Dotyczy: Budowa linii 400kV Jasiniec – Grudziądz Węgrowo

ZAŁĄCZNIK 3

W związku z pismem z dnia 1 lipca 2016 r. wójta Gminy Dąbrowa Chełmińska (znak: ZP.6724.V.13.2016 TŁ) w imieniu Polskich Sieci Elektroenergetycznych S.A. - Inwestora tej ważnej inwestycji – składamy stosowne wyjaśnienia, które powinny rozwiać Państwa wątpliwości.

Ryc.1. Schemat rozmieszczenia spirali oraz znaczników typu FireFly pomiędzy słupami 25 i 33 (przejście przez Dolinę Dolnej Wisły)

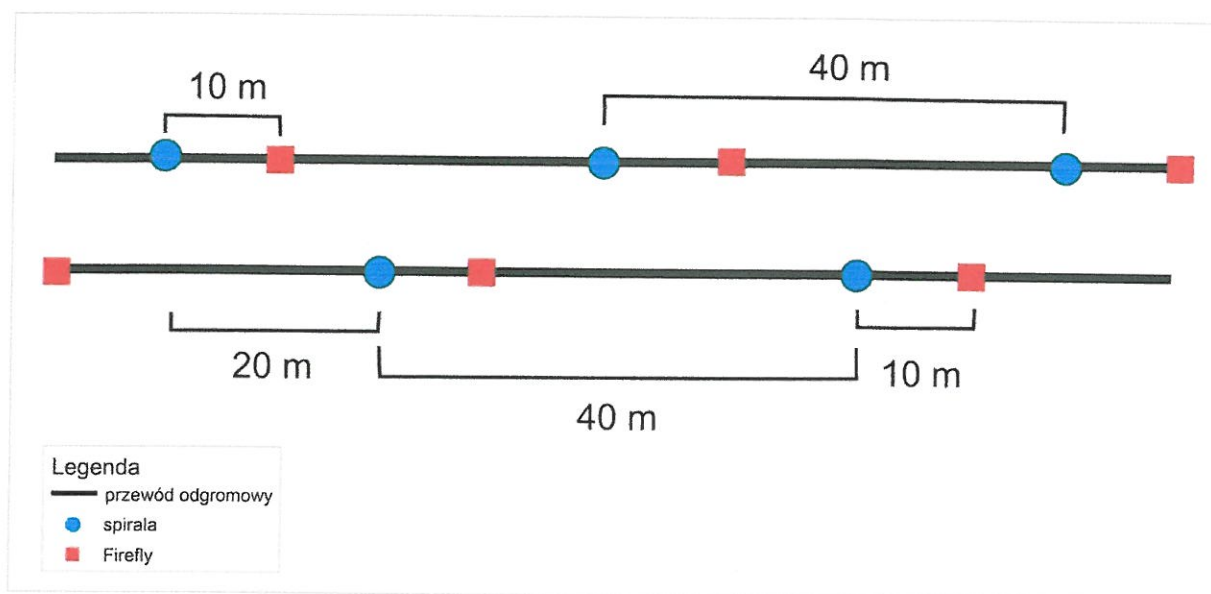
W odpowiedzi na wskazanie mówiące, iż „W raporcie marginalnie ujęto opis siedlisk ptaków oraz wpływu inwestycji na te siedliska. Wymienia się, że inwestycja zlokalizowana będzie w jednym z ważniejszych w kraju korytarzy migracyjnych. Wskazuje się, że inwestycja może powodować powstanie bariery ekologicznej. „Mimo zagrożenia można w znaczny sposób ograniczyć potencjalne negatywne oddziaływanie poprzez zawieszenie markerów zwiększających widoczność przewodów, przede wszystkim odgromowych. Nie przewiduję istotnego negatywnego oddziaływania inwestycji na ptaki.” Taki sposób rozwiązania może zapobiec kolizji. Natomiast nie zdiagnozowano innych problemów oddziaływania inwestycji na ptaki”

Wskazuje się również, że w celu ograniczenia możliwości kolizji przewodów linii z przemieszczającymi się ptakami, zleca się znakowanie przewodów odgromowych linii NN spiralami zwiększającymi widoczność przewodów na całej długości linii NN (w rozróżnieniu na odcinki o różnej gęstości znakowania). Spirale należy montować zgodnie z poniższymi zasadami; 1. Odcinek linii przecinający Dolinę Dolnej Wisły – słupy nr: 25 – 33. Spirale i znaczniki typu Firefly.

Stosowanie spirali ułożonych, co ok. 40 m na jednym przewodzie odgromowym, rozmieszczone na przemian na obu przewodach z przesunięciem ok. 20 m, to zapewni widoczność horyzontalną, co ok. 20 m.

Dodatkowo stosowanie znaczników typu Firefly rozmieszczone pomiędzy spiralami na obu przewodach odgromowych, tj. ok. 10 m od spirali na jednym przewodzie, na przemian na obu, to zapewni horyzontalną widoczność tych znaczników, co ok. 30 m. Zaleca się stosowanie znaczników typu Firefly do zwiększenia widoczności przewodów zarówno w dzień jak i w porze nocnej.

Zastosowanie obu typów znaczników spowoduje horyzontalne zwiększenie widoczności przewodów, co ok. 10 m (ryc. 1).
